Magistrát města Pardubic
Odbor životního prostředí | Oddělení ochrany přírody
Štrossova 44, 530 21 Pardubice

ZÁVAZNÉ STANOVISKO

„Vodovod Rokytno“.

Příloha: situační výkres stavby

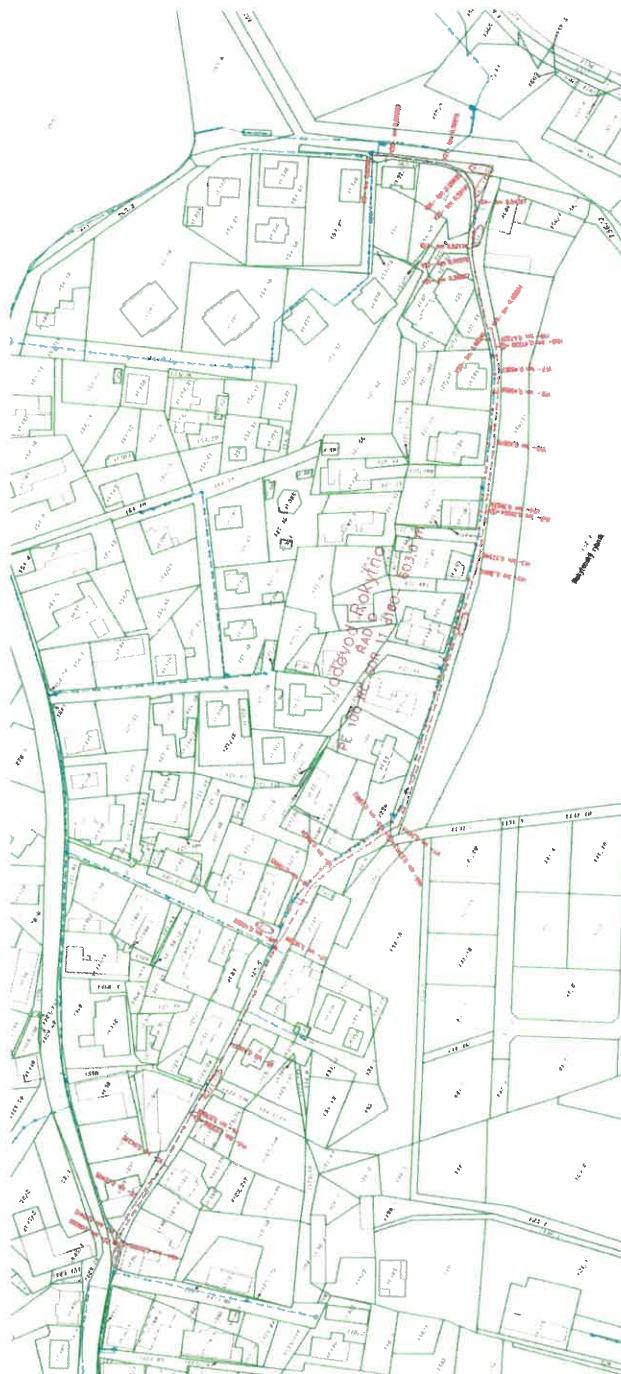
1. stavba bude realizována dle přiložené celkové situace stavby včetně situace nezbytného kácení v ochranném pásmu vodovodu
2. při stavební činnosti nedojde k poškození hlavního kořenového systému ani nadzemních částí lesních dřevin s výjimkou těch lesních dřevin, které budou předmětem odstranění v ochranném pásmu vodovodu.

Co se týká navrženého kácení lesního porostu na p.p.č. 598/1 a 625/1 v k.ú. Rokytno v rámci výměny vodovodu, z předloženého situačního výkresu plyne, že jde vesměs o kácení v rozsahu ochranného pásma stávajícího vodovodního řadu. Podle § 23 odst. 3 písm. b) zákona č. 274/2001 Sb., o vodovodech a kanalizacích (dále jen zákon o vodovodech) je ochranné pásmo vodovodního řadu nad průměr 500 mm vymezeno vodorovnou vzdáleností od vnějšího líce stěny potrubí 2,5 m na každou stranu. Podle § 23 odst. 5 písm. b) zákona o vodovodech lze v ochranném pásmu vodovodu vysazovat trvalé porosty jen s písemným souhlasem vlastníka vodovodu. MmP OŽP má za to, že takto formulované oprávnění vlastníka vodovodu (ochranné pásmo vodovodu je podle § 23 odst. 1 zákona o vodovodech vymezeno k bezprostřední ochraně vodovodního řadu před poškozením) dává vlastníkovu vodovodu analogicky kromě nepovolení výsadby trvalých porostů též oprávnění odstraňovat v ochranném pásmu vodovodu trvalé porosty (tedy i porosty lesních dřevin). Výše uvedená oprávnění, plynoucí ze zákona o vodovodech, pak MmP OŽP vnímá jako určitou formu omezení funkcí lesa ze zákona, v jehož důsledku je možné, mimo jiné, v ochranném pásmu vodovodního řadu odstranit porost lesních dřevin. Proto MmP OŽP nevyžaduje k odstranění lesních dřevin v rámci stávajícího ochranného pásma vodovodního řadu žádné povolení řízení podle lesního zákona a absenci porostu lesních dřevin na lesních pozemcích v rámci ochranného pásma vodovodu vnímá jako omezení produkční funkce lesa ze zákona.

MmP OŽP proto stavbu „Vodovod Rokytno“ z výše uvedených důvodů považuje za možnou. To však za předpokladu, že nezbytné kácení dřevin v rámci ochranného pásma vodovodního řadu (dle situačního výkresu) bude provedeno s vědomím vlastníků dotčených lesních pozemků. Výkopové práce musí být provedeny takovým způsobem, aby nedošlo k porušení hlavního kořenového systému ostatních lesních dřevin, které nejsou předmětem kácení. Hlavní kořenový systém je totiž z pohledu dřeviny nezbytně důležitý pro zajištění dostatečného příjmu živin, dobrého zdravotního stavu a stability. V tomto duchu byla proto formulována podmínka č. 2 tohoto stanoviska, která má vyloučit poškození hlavního
